**Всемирный форум для согласования
правил в области транспортных средств**

**Рабочая группа по вопросам освещения
и световой сигнализации**

**Предложение по дополнению к поправкам серии 05
к Правилам № 10 (электромагнитная совместимость)**

Представлено экспертом от Китая*

Приложение 6, пункт 5.1.2

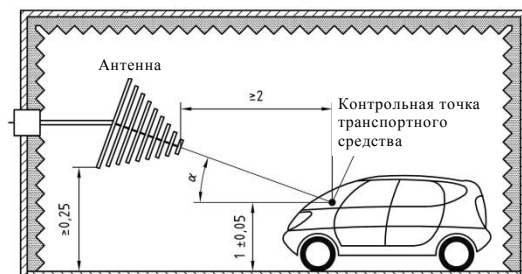
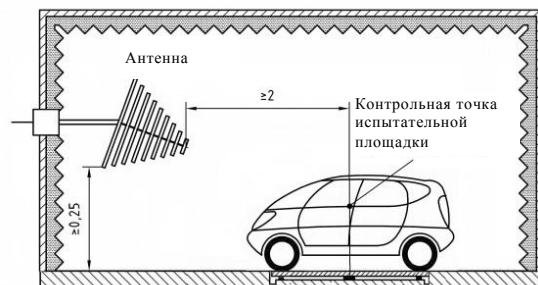
5. Стандарт ISO 11451-2 предусматривает два вида контрольных точек, а именно контрольную точку (линию) испытательной площадки и контрольную точку (линию) транспортного средства. Они отличаются, как показано на рис. 1 и 2 ниже:

6. Калибровка и фактические измерения выполняются относительно контрольной точки транспортного средства. Использование контрольной точки может быть сопряжено со следующими трудностями:

- а) Антенна находится рядом с транспортным средством, поэтому отражение от кузова транспортного средства будет влиять на эффективность излучения антенны.
- б) Антенна находится рядом с блоком управления, расположенным в передней части транспортного средства, что повышает трудность испытания.

Для транспортных средств категории L в случае антенн используется один зонд для измерения поля в контрольной точке транспортного средства.

Для транспортных средств категории M, N и O в случае антенн используются четыре зонда для измерения поля на контрольной линии испытательной площадки транспортного средства».
